Datum
2022-08-24

Diarienummer
KS-2019/556

Granskningsutlåtande – Detaljplan för Tingshuset 1 & 2 med flera inom Fullersta, Huddinge kommun

Karta som illustrerar planbestämmelser om höjder på omgivande kvartersmark.

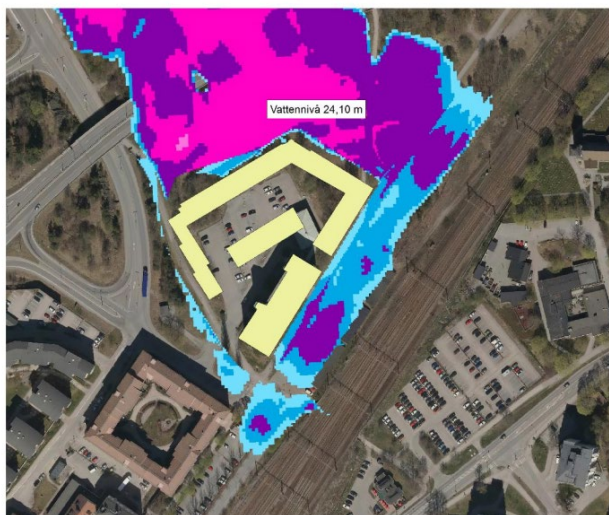
I planbeskrivningen anges att höjdsättningen har anpassats så att översvämningsrisken inte försämras för befintliga byggnader och miljöer. Det framgår dock inte vilken höjdsättning som ligger till grund för slutsatsen. I skyfallsutredningen (WSP, 2022-02-18) anges att den nya höjdsättningen av planområdet innebär att plangränsen är höjdsatt till +24,18–24,3 meter. I plankartan finns en annan höjdsättning. Enligt skyfallsutredningen stiger vattennivån i dammen till en nivå över plangränsens höjdsättning. Detta innebär att vatten riskerar att bredda in mot bebyggelsen. Kommunen behöver redovisa att föreslagen höjdsättning är lämplig utifrån översvämningsrisken. Vid behov behöver kommunen justera eller komplettera regleringen på plankartan.

Detta betyder att tillgänglighetskravet och icke-försämringskravet uppfylls vilket alltså innebär att det inte föreligger någon risk för tillgängligheten för räddningstjänsten och att översvämningssituationen inte försämras jämfört med dagens situation. De nya byggnaderna är vidare skyddade genom planbestämmelser med höjder för vattentät konstruktion och färdig golvnivå. Efter granskning har plankartans n₂ och n₃ bestämmelser förtydligats för att säkerställa höjdsättningen kopplad till skyfallsfrågan.

n₂ Markens höjd över angivet nollplan får inte vara lägre än +24.1 meter. Anslutning till allmän plats får ske på lägre nivå, dock inte lägre än +23.8 meter över angivet nollplan., 4 kap. 10 §

n₃ Markens höjd över angivet nollplan får inte vara lägre än +23.8 meter., 4 kap. 10 §

Bestämmelserna ovan tydliggörs genom illustrationen nedan.

Utdrag från skyfallsutredningen som visar vattnets utbredning efter exploatering.

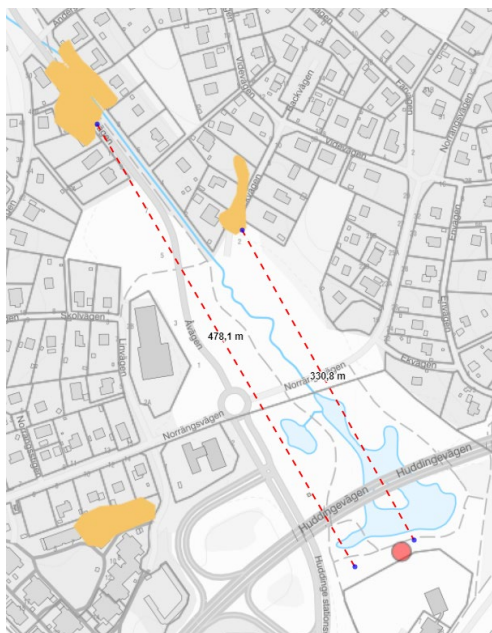
I skyfallsutredningen uppges att någon enstaka översvämning kan uppstå på innergården, men endast i planerade lågpunkter som syftar till att hindra att vatten når fasaden. Inga lågpunkter är säkerställda på plankartan. Däremot är delar av prickmarken direkt intill Tingshuset höjdsatt lägre än angränsande park och gata, vilket innebär att vatten kan samlas inom detta område vid ett skyfall. Enligt skyfallsutredningen kan vattendjupet på gatan mellan planområdet och Västra Stambanan bli upp till 30 cm i den del som är öppen mot innergården. Det innebär att vatten från gatan i sådana situationer kan rinna in på innergården. Kommunen behöver redovisa hur Tingshuset påverkas vid de vattendjup som kan uppstå både på innergården samt längs med gatan. Om åtgärder krävs för att undvika skador på den befintliga byggnaden behöver de säkerställas på plankartan

Det stämmer att dessa små lågpunkter inte är markerade i plankartan. Detta för att det handlar om små lågpunkter som är svåra att reglera i plankartan. Det bedöms inte heller vara några större mängder vatten då det bara rör sig om skyfallsvatten ovanifrån och inte tillrinning från andra håll. Se utdrag från skyfallsanalysen som redovisar situationen i området efter genomförd exploatering vid ett kraftigt regn med klimatfaktor.

Med en höjdsättning av torget på minst +24,1 samtidigt som den maximala vattennivån inte kommer att bli högre än +24,1 kommer det inte heller samlas något vatten på torget, vilket skyfallsanalysen ovan visar. Plankartan har

uppdaterats efter granskningen för att förtydliga att marken inte får vara lägre än +24,1 vilket innebär att det inte kommer vara något stående vatten på det föreslagna torget. Sammanfattningsvis bidrar detaljplaneförslaget inte med en försämring jämfört med i dag och tillgänglighetskravet för räddningstjänsten klaras.
